改善箇所説明図

不具合の内容

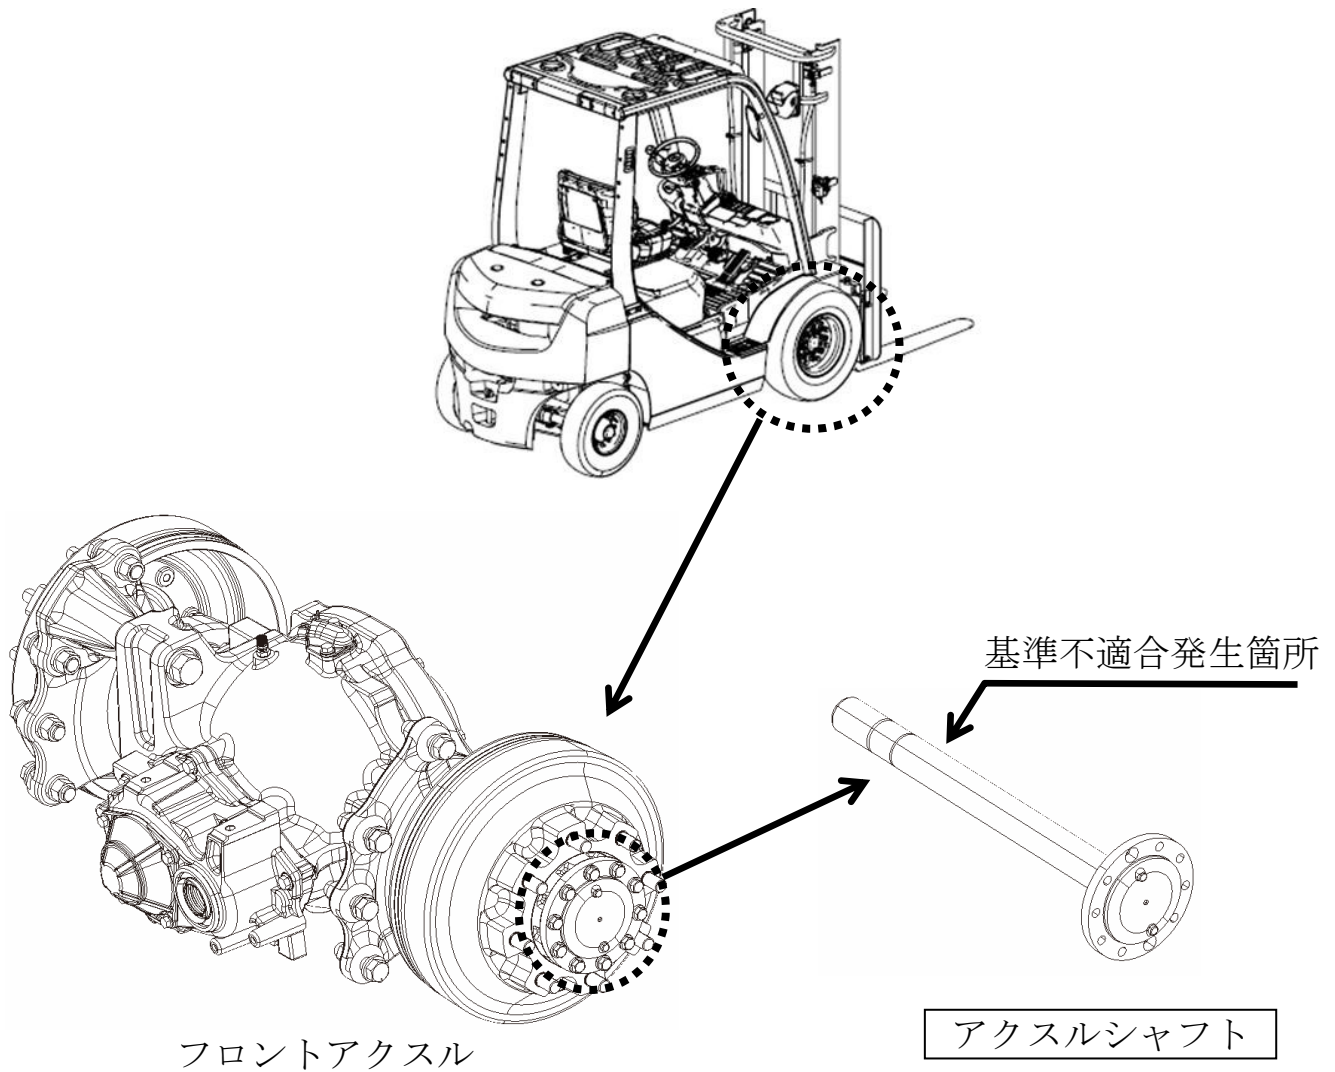
エンジン式フォークリフトの走行装置において、アクスルシャフトの熱処置管理が不十分なため、強度が不足しているものがある。そのため、そのままの状態で使用を続けるとアクスルシャフトが折損し、走行できなくなるおそれがある。

全車両、アクスルシャフトを良品に交換する。
